敦賀発電所2号炉
「敷地の地形，地質・地質構造について」
に関する審査資料の記載の不備について
(補足説明資料2 個々の記載の不備の具体的内容・類型化)
再点検結果

令和元年10月11日
日本原子力発電株式会社

連続性評価の具体的プロセス(原子炉補機冷却海水取水路等, 起点破碎部:H20-④-7, ①)

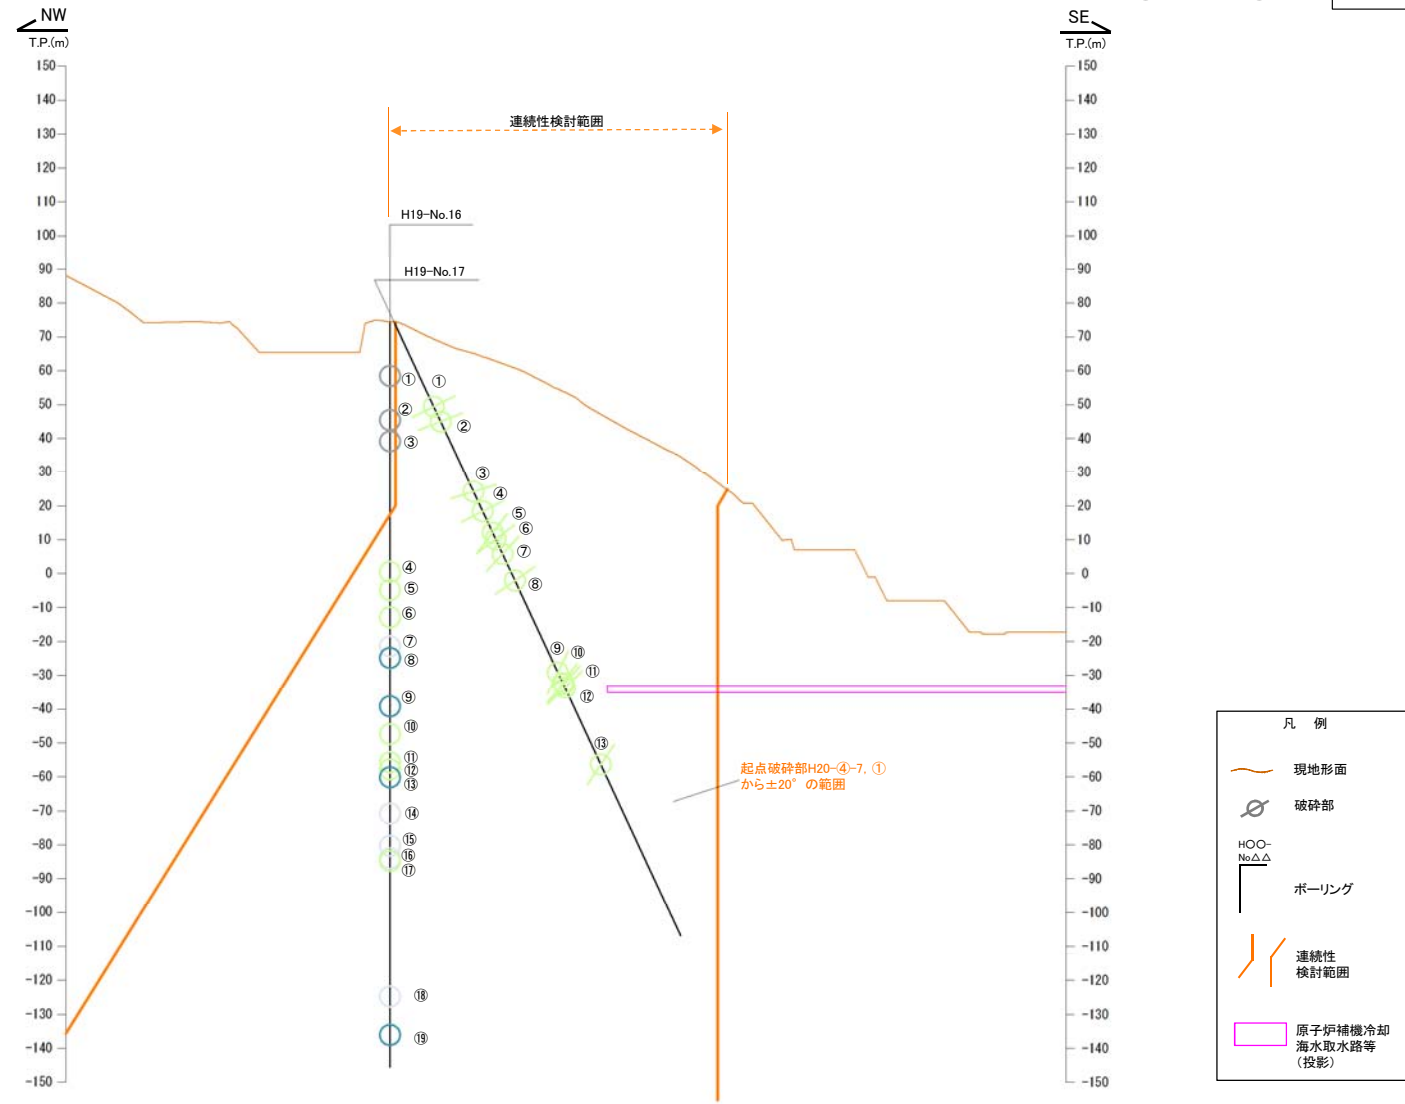
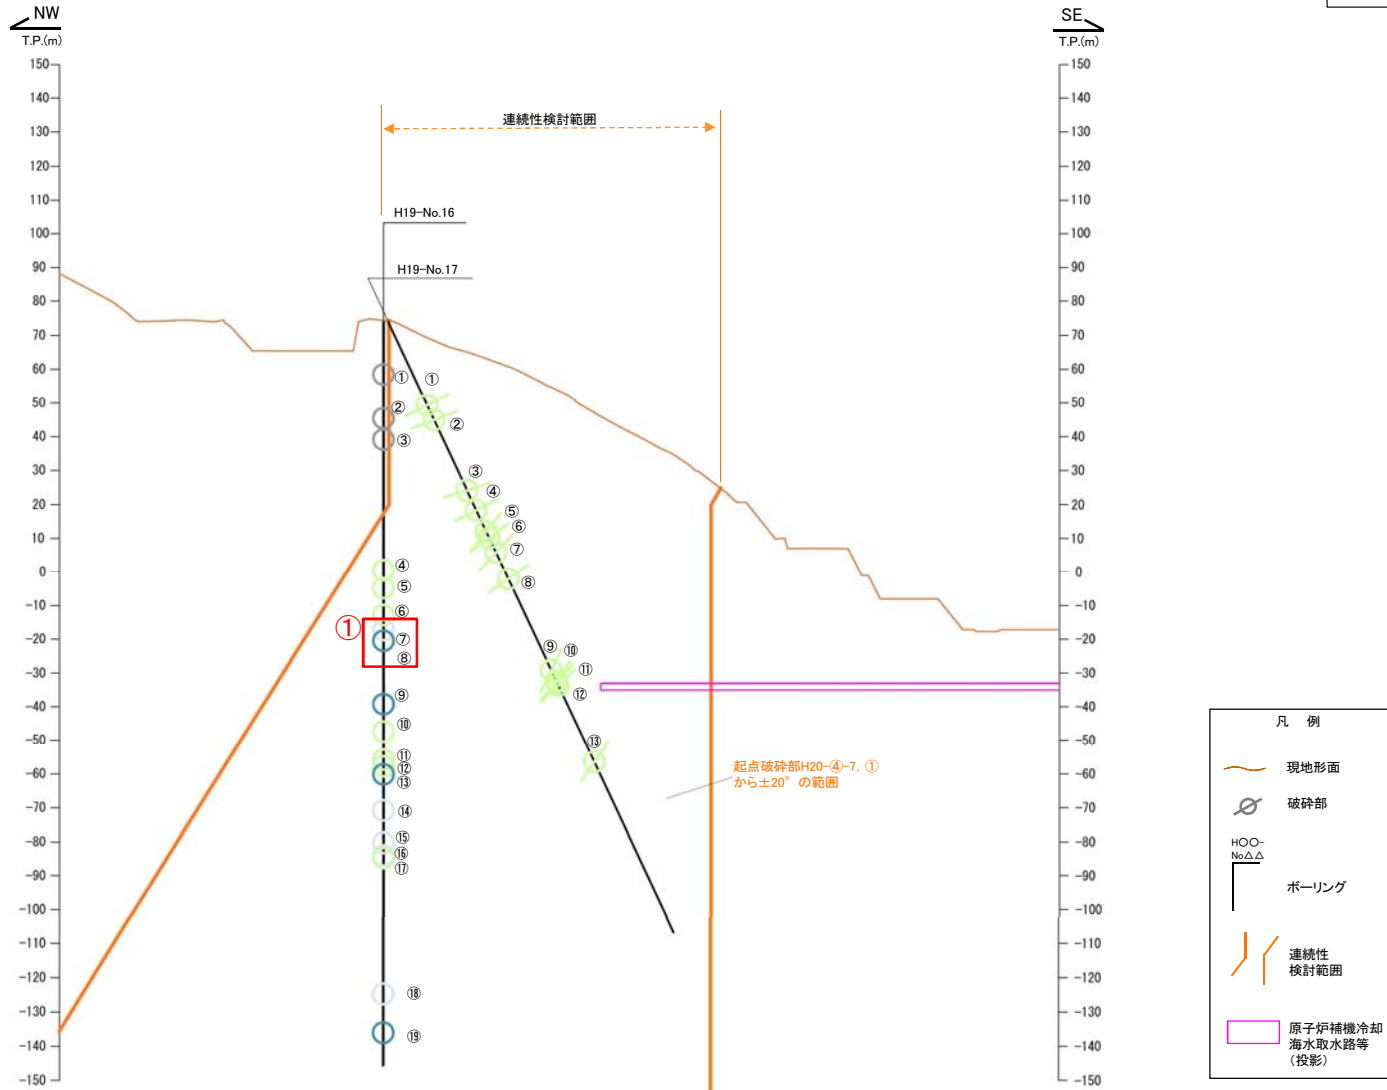
47(分類B)①
破碎部の位置を視覚的に示したものの。破碎部をプロットする際に位置を誤った。

連続性評価の具体的プロセス(原子炉補機冷却海水取水路等, 起点破碎部:H19-No.4, ⑤)

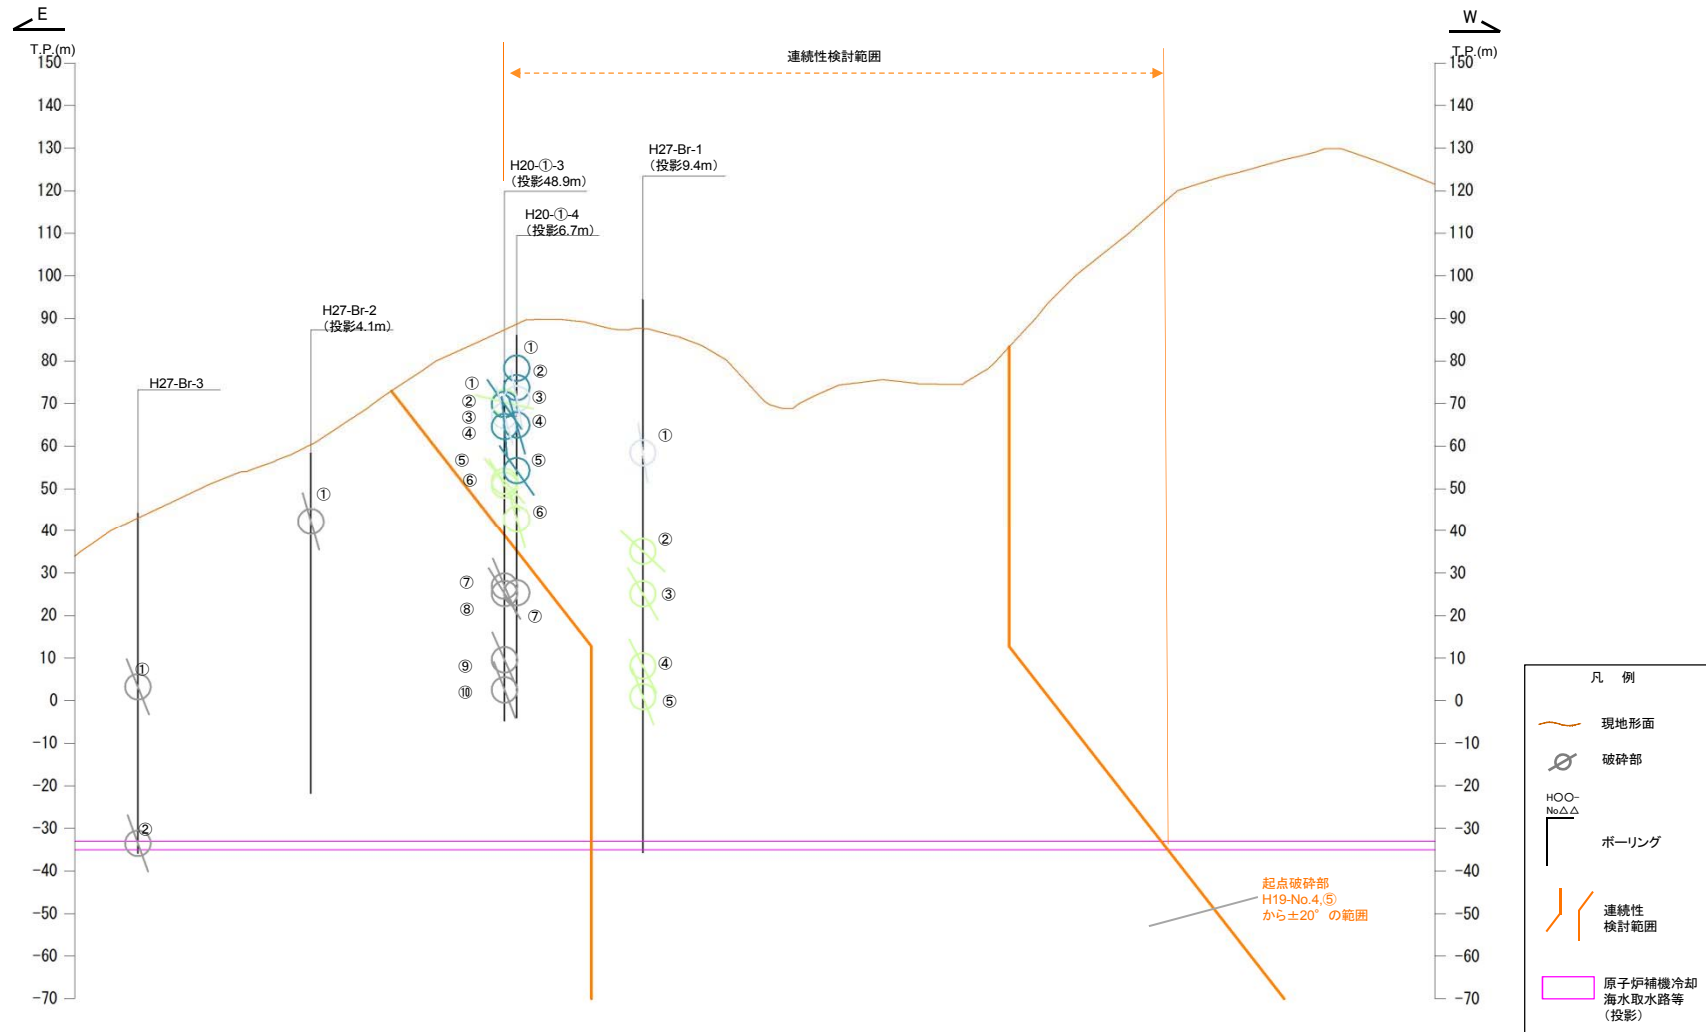
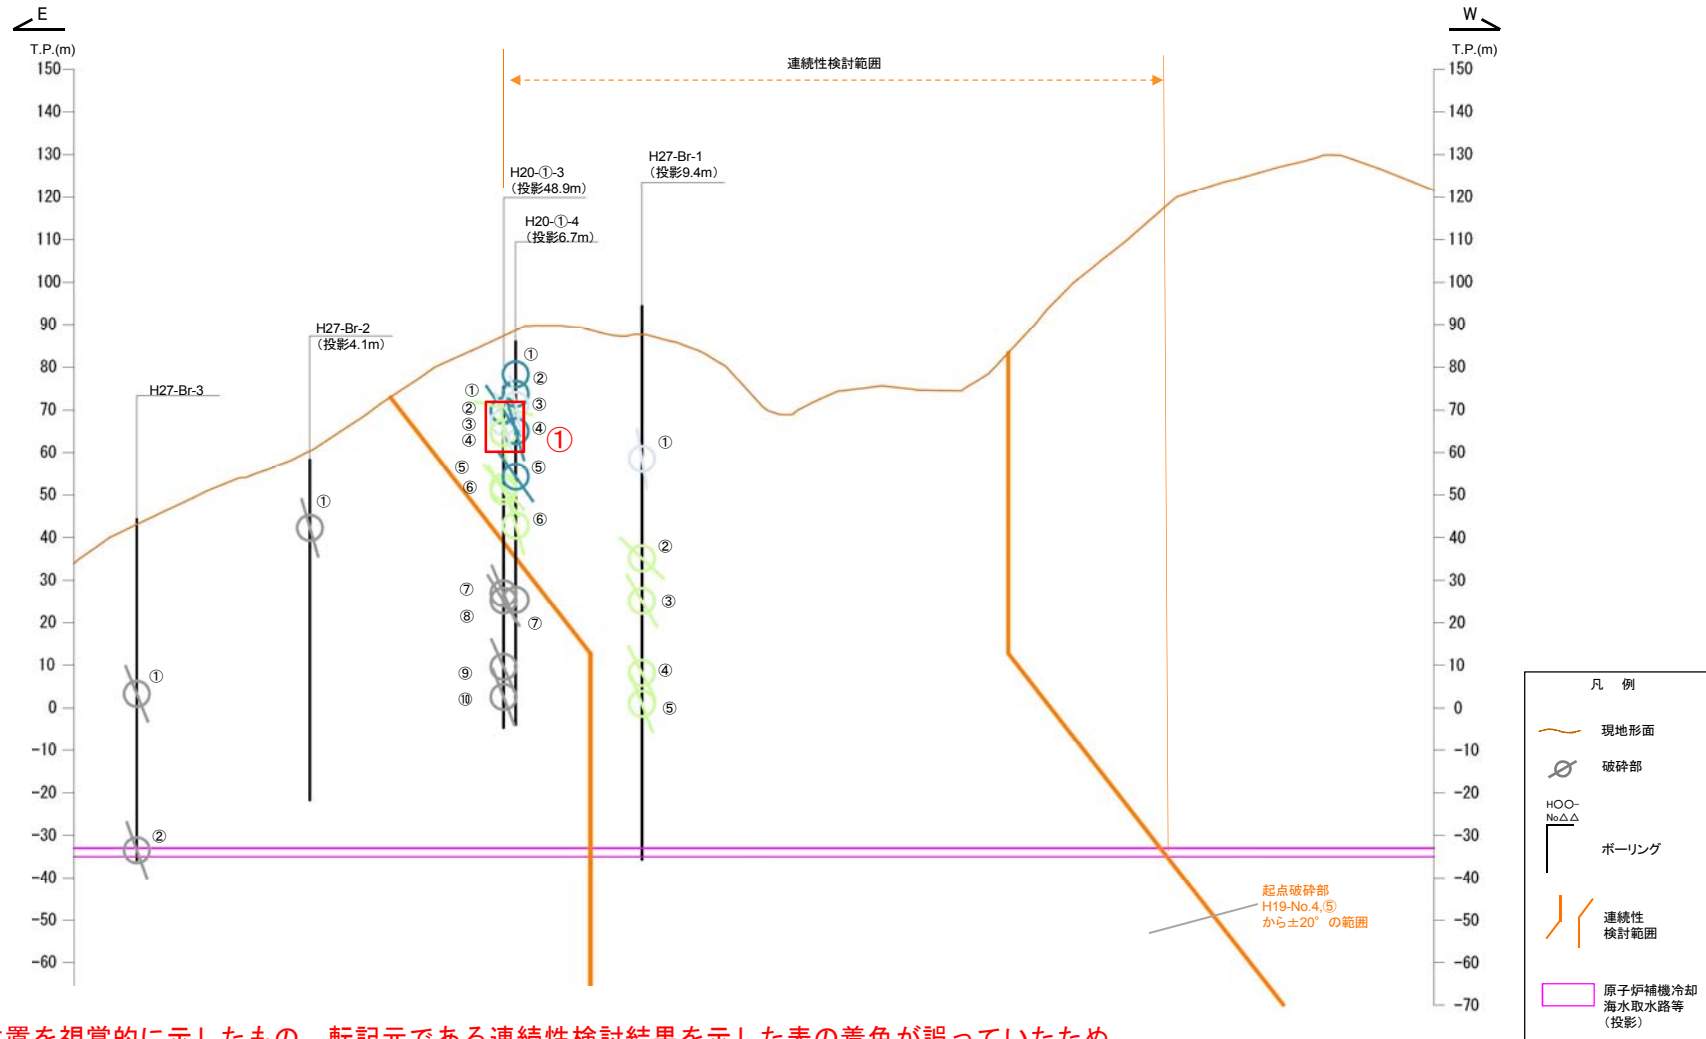
82(分類D)①

破碎部の位置を視覚的に示したものの、転記元である連続性検討結果を示した表の着色が誤っていたため、本図の破碎部の着色も誤った。

連続性評価の具体的プロセス(原子炉補機冷却海水取水路等, 起点破碎部:H20-②-1, ②)

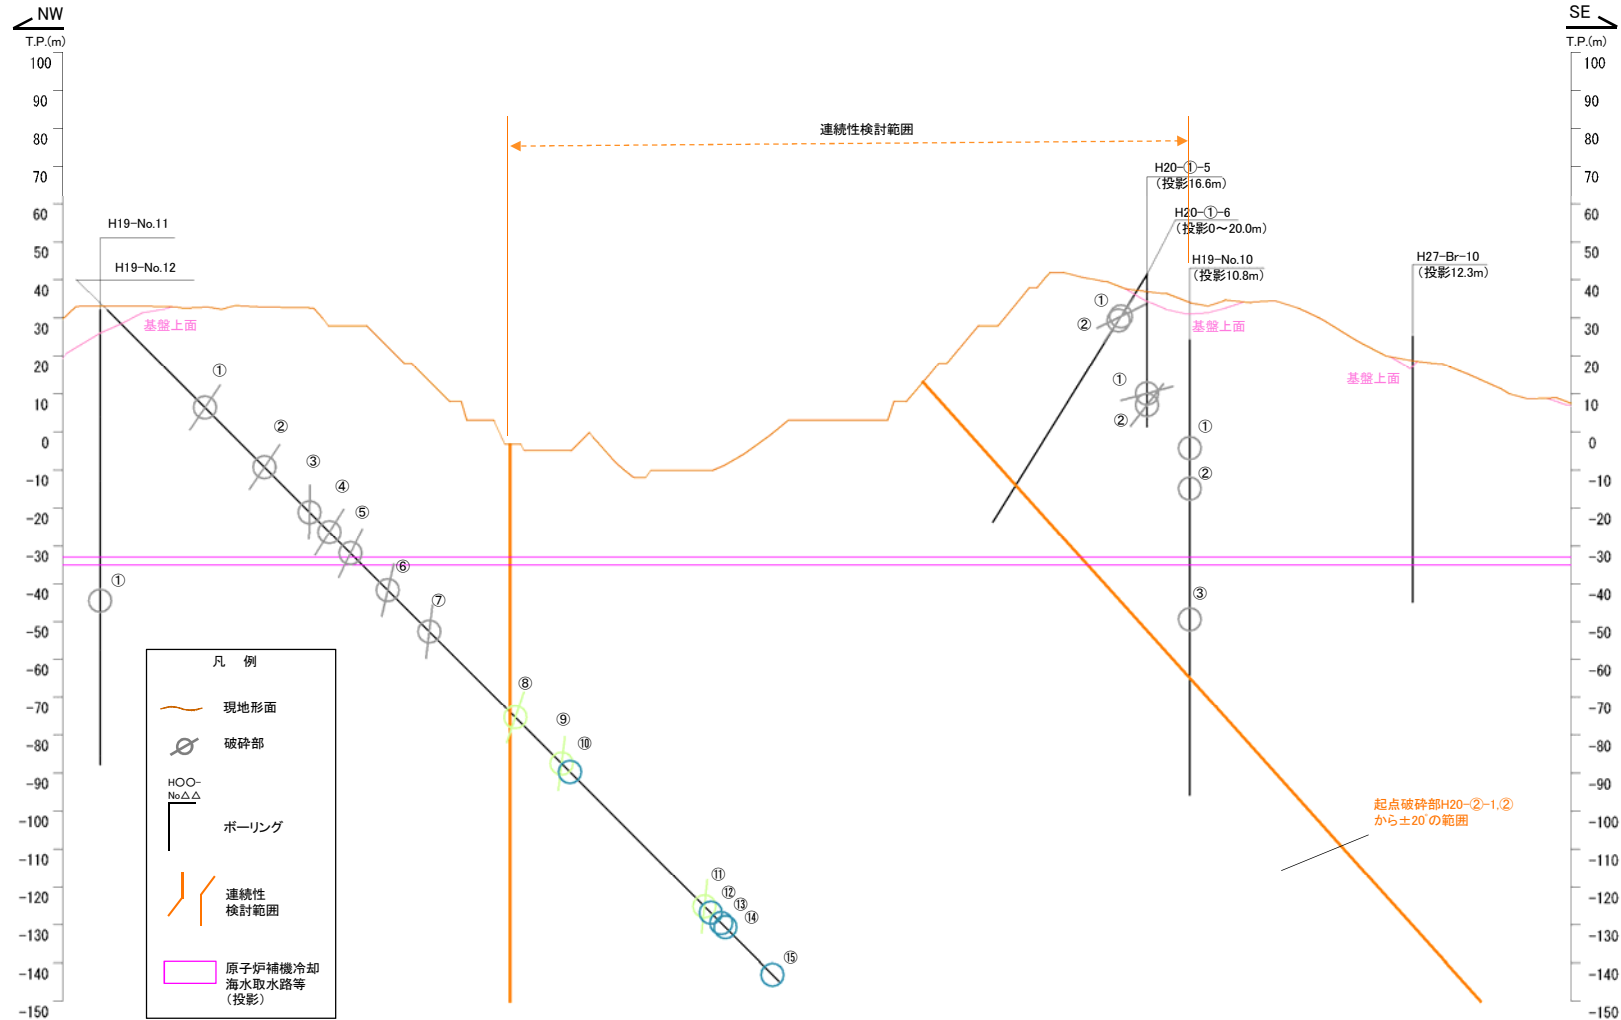
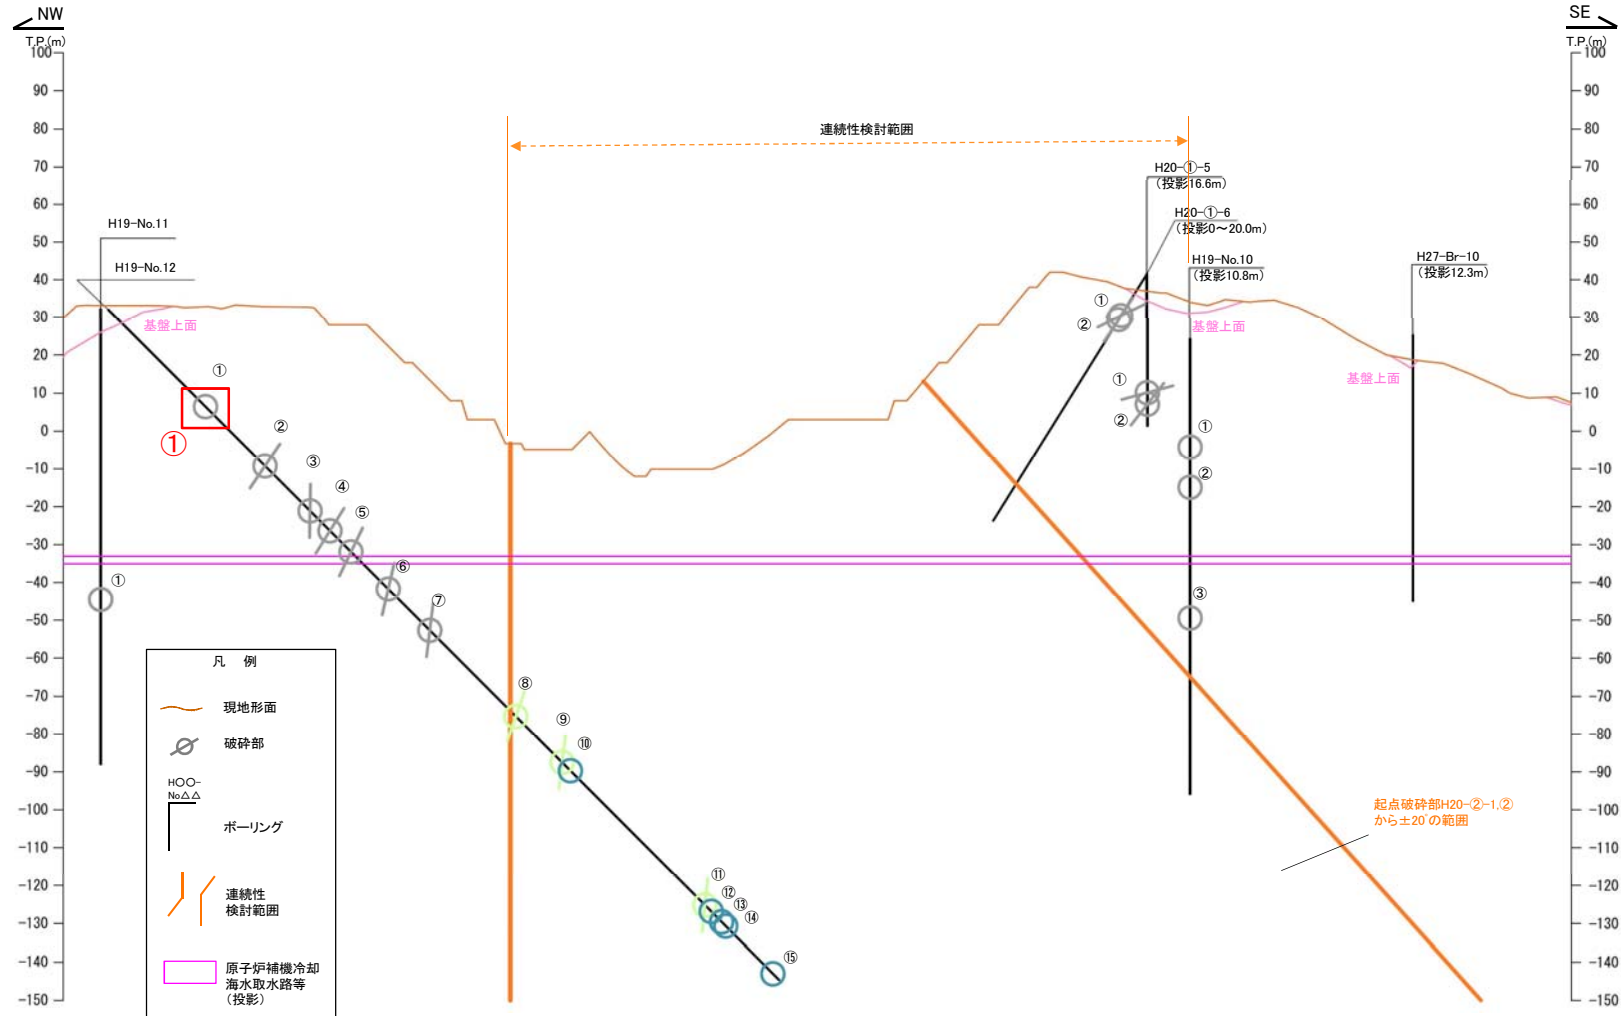
H30年11月30日審査会合にて説明した当該破碎部の傾斜を見直した結果を本断面図に反映していなかった。
